**Avis délibéré de la Mission Régionale d'Autorité environnementale
Nouvelle-Aquitaine sur un projet de centrale photovoltaïque au sol
à *Les clos Les fonds* (Rancogne)
commune de Moulins-sur-Tardoire (16)**

n°MRAe 2023APNA23

dossier P-2023-13613

Cartographie du réseau Natura 2000 dans un rayon de 5 km (extrait de l'étude d'impact page 52)

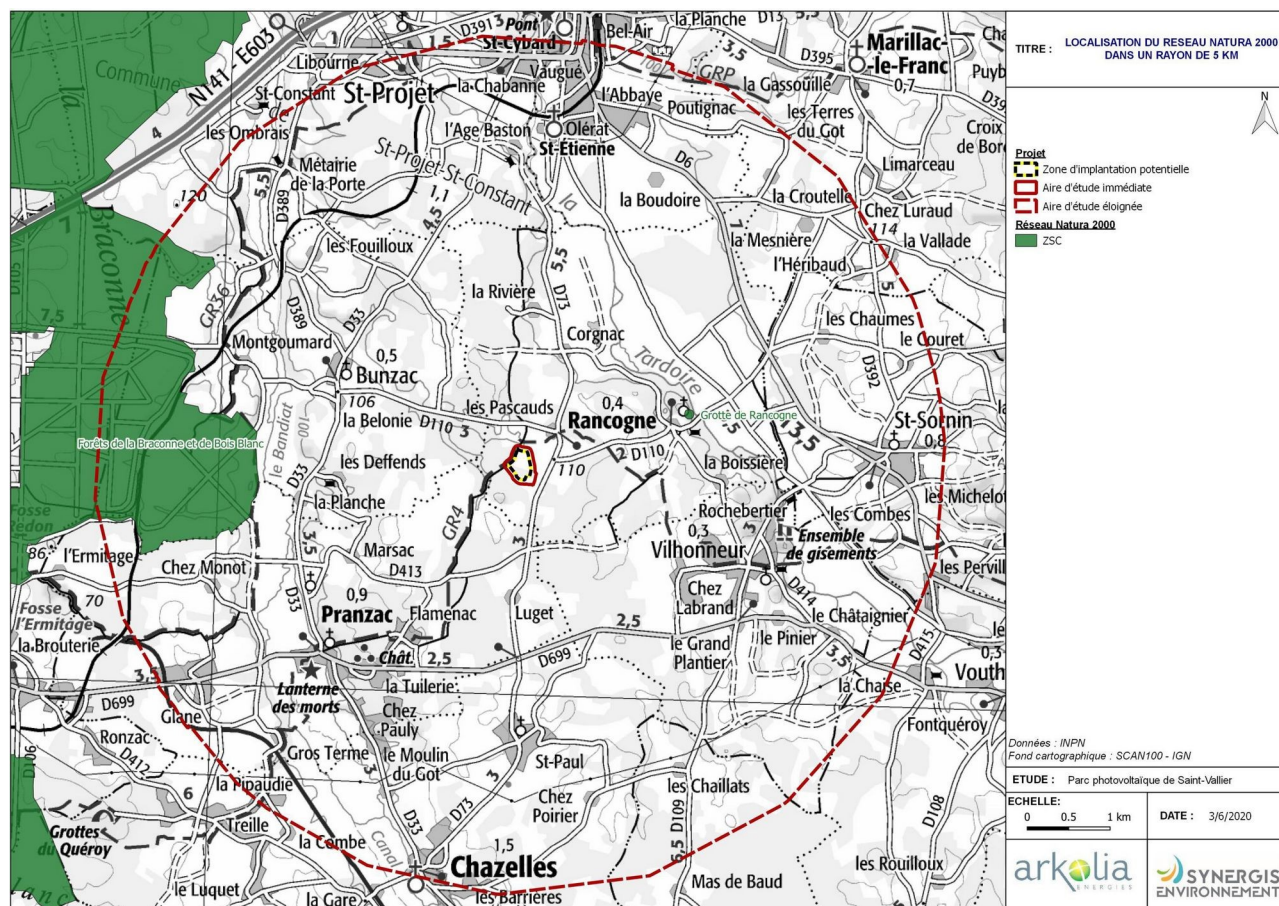
Le schéma régional de Cohérence écologique (SRCE) de l'ancienne région Poitou Charentes, auquel se réfère le dossier, indique que la zone potentielle d'implantation fait partie du « Réservoir de biodiversité des forêts et des landes » et correspondrait à un corridor terrestre permettant le déplacement de la faune (cf page 96).

La MRAe recommande à ce titre de se référer au Schéma régional d'aménagement, et de développement durable et d'égalité des Territoires (SRADDET) de la Nouvelle-Aquitaine⁷, qui a intégré les anciens schémas régionaux et s'y est substitué.

Cartographie des habitats naturels (extrait de l'étude d'impact page 66)

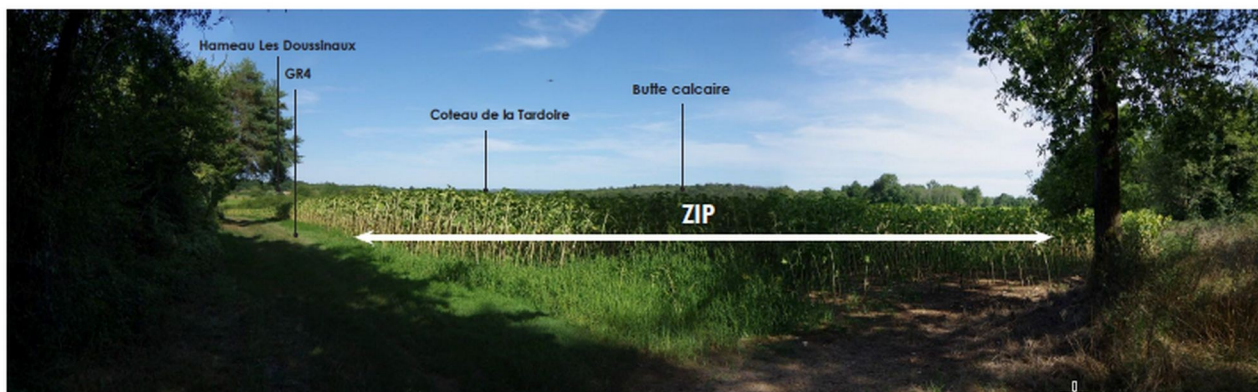
La MRAe relève que la période d'inventaires ne permet pas de se prononcer sur certains enjeux notamment relatifs à l'avifaune hivernante. Il en est ainsi du Vanneau huppé qui présente un enjeu patrimonial fort et fait partie des espèces potentielles hivernantes selon la bibliographie.

Elle recommande de compléter l'analyse de l'état initial concernant la biodiversité en approfondissant notamment les potentialités d'accueil des milieux (fourrés, landes, chênaie-charmaie) pour certaines espèces animales, et plus particulièrement pour les espèces protégées. A cet effet, l'analyse de l'aire d'étude comme terrain de chasse et de transit des chiroptères et des rapaces devra être approfondie.

La MRAe recommande que l'étude consacrée à la caractérisation des zones humides soit complétée et cartographiée pour justifier l'absence de zone humide impactée par le projet.

Cartographie superposant enjeux pour le milieu naturel et projet (extrait de l'étude d'impact page 183)

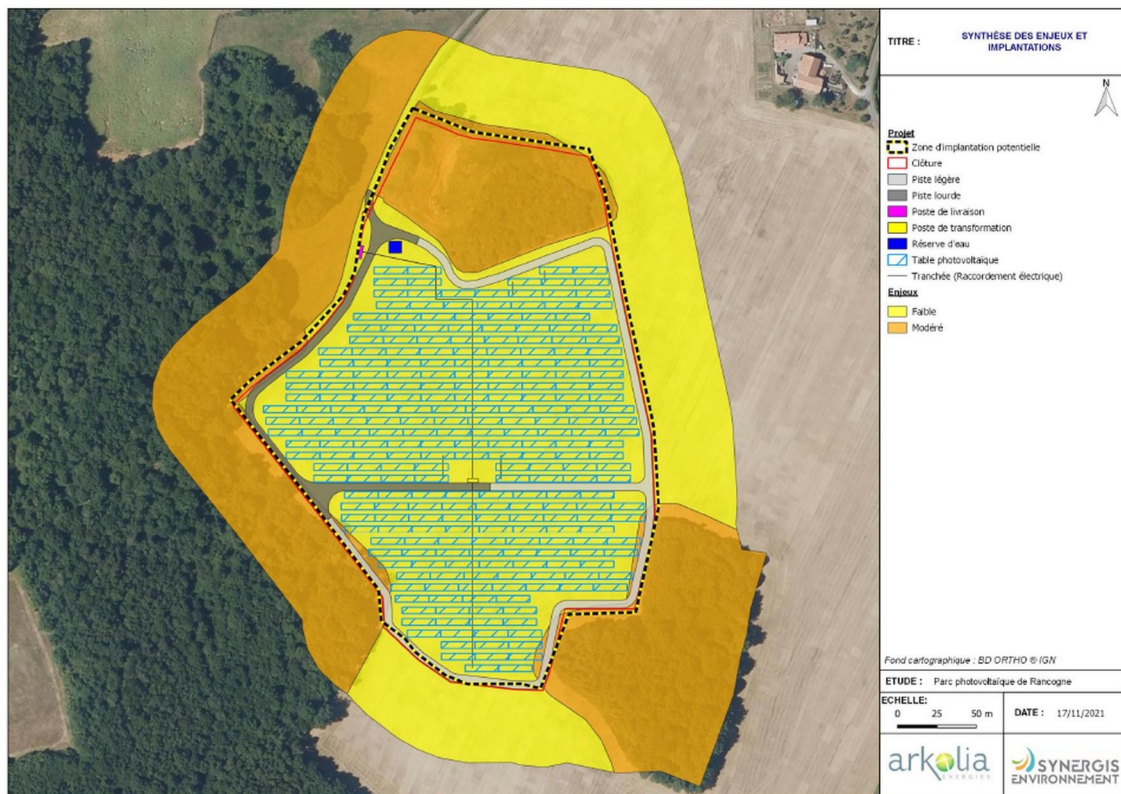
Les niveaux de qualification des enjeux retenus mériteraient d'être affinés (habitats d'intérêt communautaire classés au même niveau d'enjeu que les fourrés favorables à l'avifaune enjeux « modérés »), mais la MRAe retient que dans la logique du projet, il s'agit de secteurs destinés à être évités.

La MRAe recommande que la conclusion sur les incidences soit réexaminée une fois que l'état initial sur la biodiversité (chiroptères notamment) sera complété. S'agissant d'un groupe d'espèces ayant conduit à la désignation des sites Natura 2000, ces précisions et compléments sont nécessaires pour la validation de l'évaluation des incidences au titre de Natura 2000, donc pour l'autorisation du projet.

Les garanties apportées à l'absence d'atteintes à la prairie identifiée comme habitat d'intérêt communautaire devront faire l'objet d'une attention particulière.
